## Modulo per la presentazione delle osservazioni per i piani/programmi/progetti sottoposti a procedimenti di valutazione ambientale di competenza statale

ID: CODICE PROCEDURA 11317

**impianto eolico denominato “Parco Eolico di Manciano” di potenza complessiva 50,4 MW da realizzarsi in comune di Manciano (GR).**

PROPONENTE: **Gruppo Visconti Manciano S.r.L.**

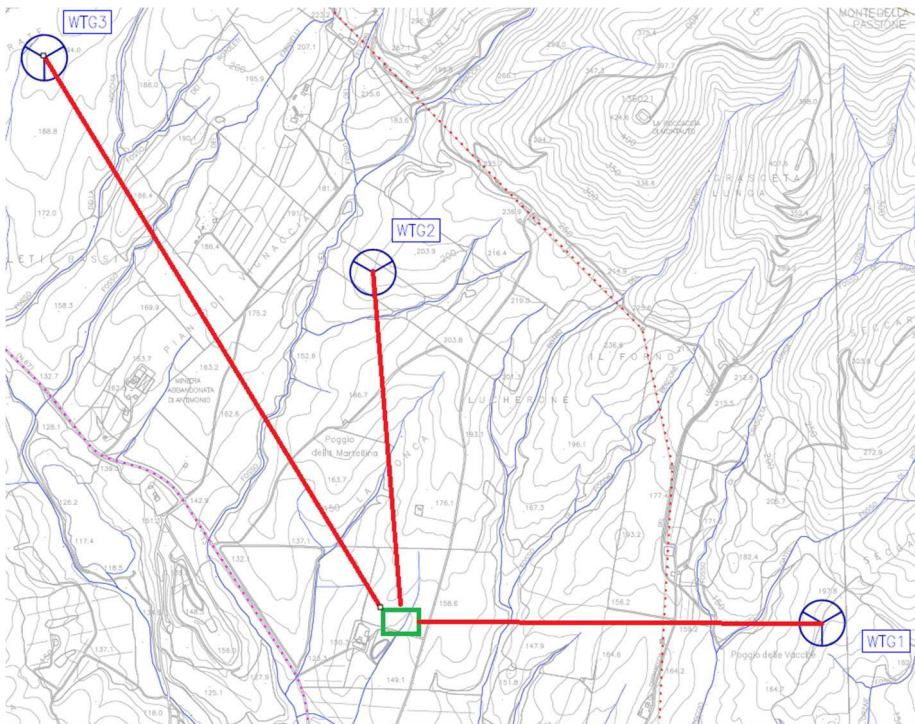
La caratteristica di eccellenza della trasparenza del suo cielo è stata calcolata in maniera scientifica ed è visionabile sul sito [lightpollutionmap.info](http://lightpollutionmap.info) (vedi immagine sotto) dove è riportato un valore al 2015 pari a 21,70 magnitudini per secondo d'arco quadrato.

Per quanto fin qui esposto, dato che il progetto del parco eolico prevede l’installazione obbligatoria di luci di segnalazione aerea delle pale eoliche e luci di servizio all’interno dell’area dell’intero impianto, tali luci con la loro intensità andrebbero a compromettere, a causa della diffusione di luce nell’ambiente aereo circostante, i presupposti alla base del progetto descritto sopra, in particolar modo gli intenti più scientifici. Anche il peggioramento di alcuni punti decimali del valore SQM indicato sopra, andrebbe di fatto e irrimediabilmente a precludere la visione di oggetti

estremamente deboli, rendendo la parte del progetto più scientifica irrealizzabile.
